Brandschott Anschlussdetail

Anschlussdetail eines Weichschotts
Projektkennung: 318102403

Brandschott/Deckenabschalung
(mit mineralisch gebundener Velox-Holzbeton Platte A2)

Beurteilung für Brandwiderstand EI 90

Anschlussdetail

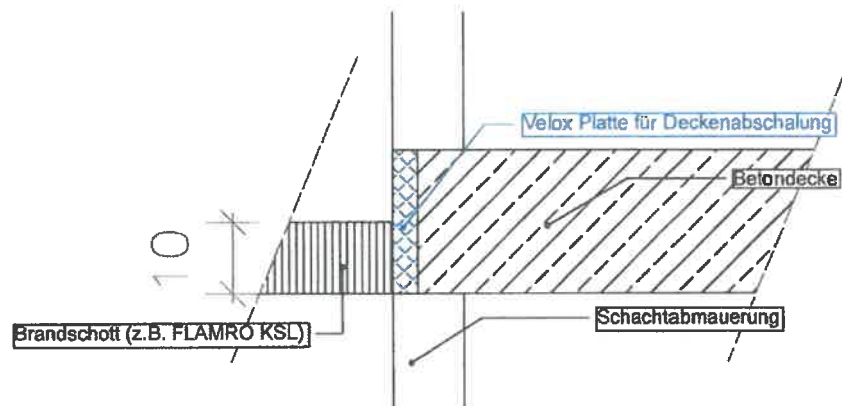
das von Ihnen übermittelte Anschlussdetail eines Weichschotts an eine Velox-Holspan-Betonplatte kann wie dargestellt ausgeführt werden, wenn sichergestellt ist, dass darunter eine Schachtwand flächenbündig anschließt.

Beim Einbau des Weichschotts ist darauf zu achten, dass die Verlegung nass in nass erfolgt und die Leibungs- und Schnittflächen ausreichend beschichtet werden. Dabei sind die Verarbeitungsrichtlinien der einzelnen Hersteller zu beachten.
